【公報種別】特許法第17条の2の規定による補正の掲載

【公開番号】特開2002-124681(P2002-124681A)

【手続補正書】

【提出日】平成18年2月1日(2006.2.1)

【図3】

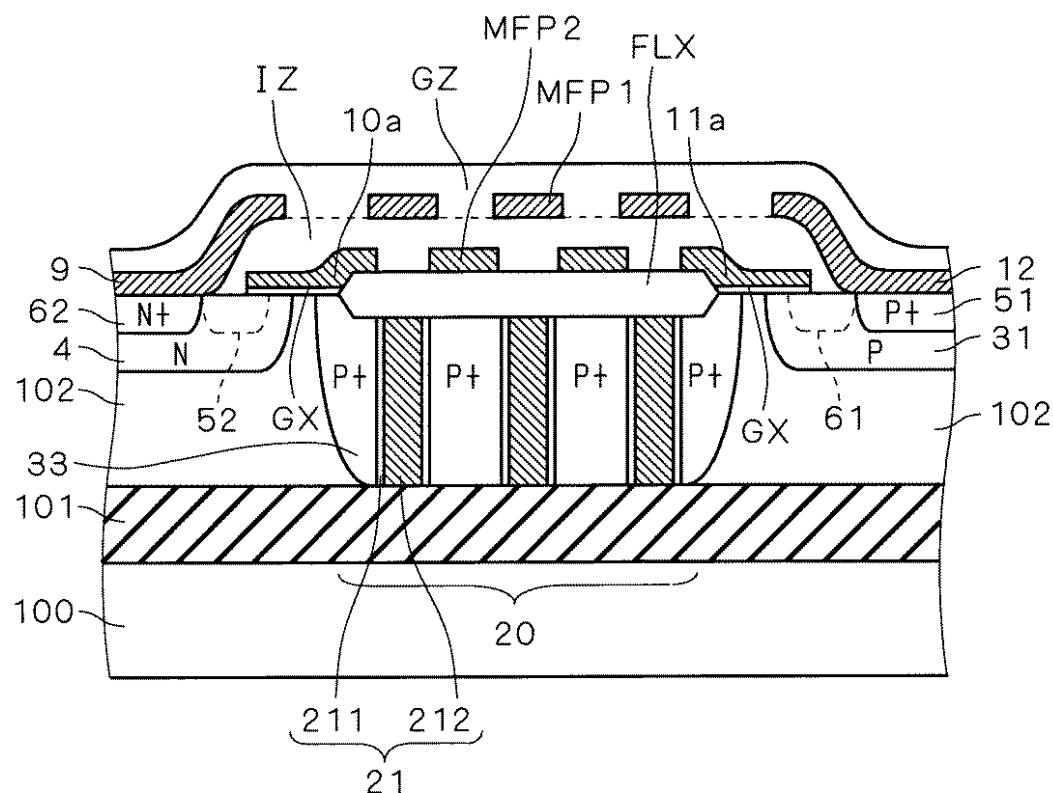
【補正対象書類名】図面

【補正対象項目名】図3

【補正方法】変更

【 図 2 1 】

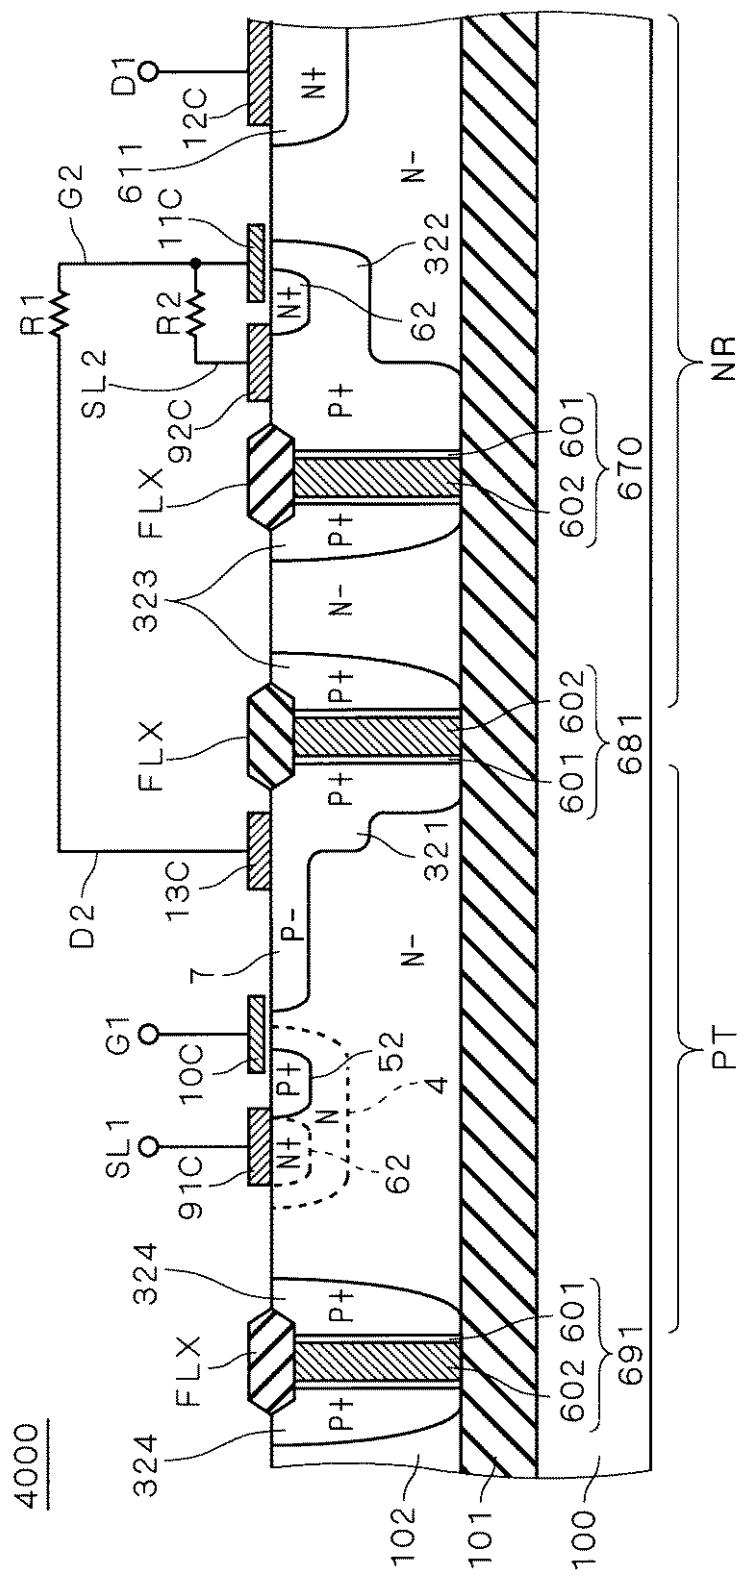
【補正対象書類名】図面

【補正対象項目名】図21

【補正方法】変更

【図26】

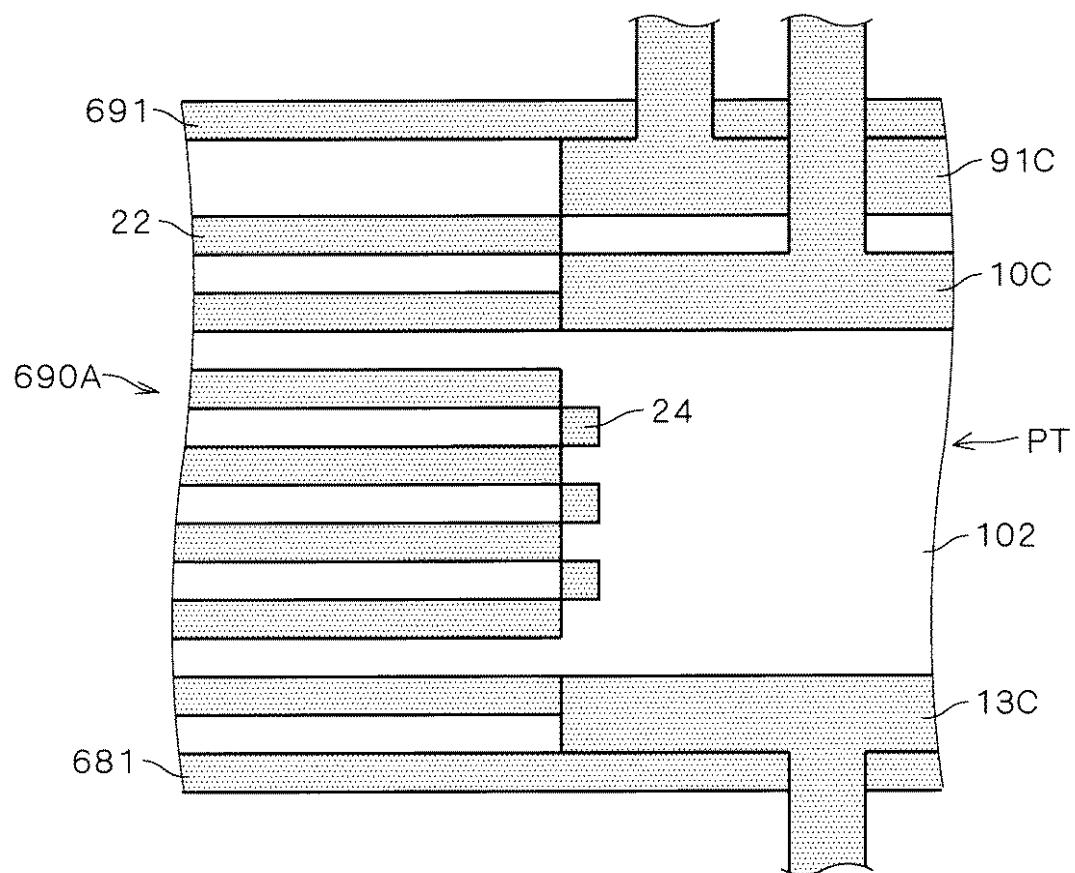
【補正対象書類名】図面

【補正対象項目名】図 2 6

【補正方法】変更
